Znak ZP- 271.9.8.2012

### **ODPOWIEDŹ NA PYTANIA NR 8**

***Dotyczy przetargu nieograniczonego na zadanie pod nazwą „ Modernizacja stacji uzdatniania wody w Lemierzycach oraz wykonanie dwóch nowych studni głębinowych” ogłoszonego w BZP pod nr 245802 - 2012; data zamieszczenia: 11.07.2012 - zmiana ogłoszenia w dniu 18.07.2012 pod nr 258760 - 2012;***

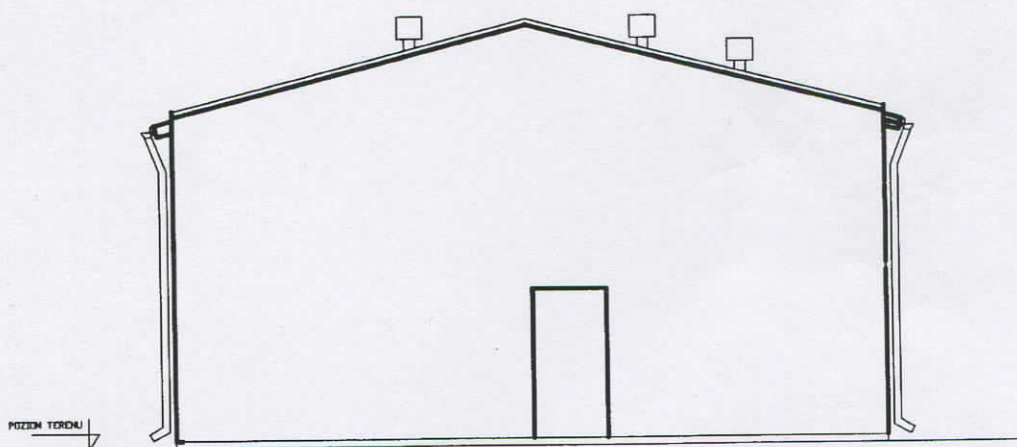
Prosimy o uzupełnienie dokumentacji o rysunki Nr 10 oraz 12 w części budowlanej – brak ich na stronie internetowej Zamawiającego.

**Uzupełniono dokumentację o rysunki 10 i 12 w części budowlanej**
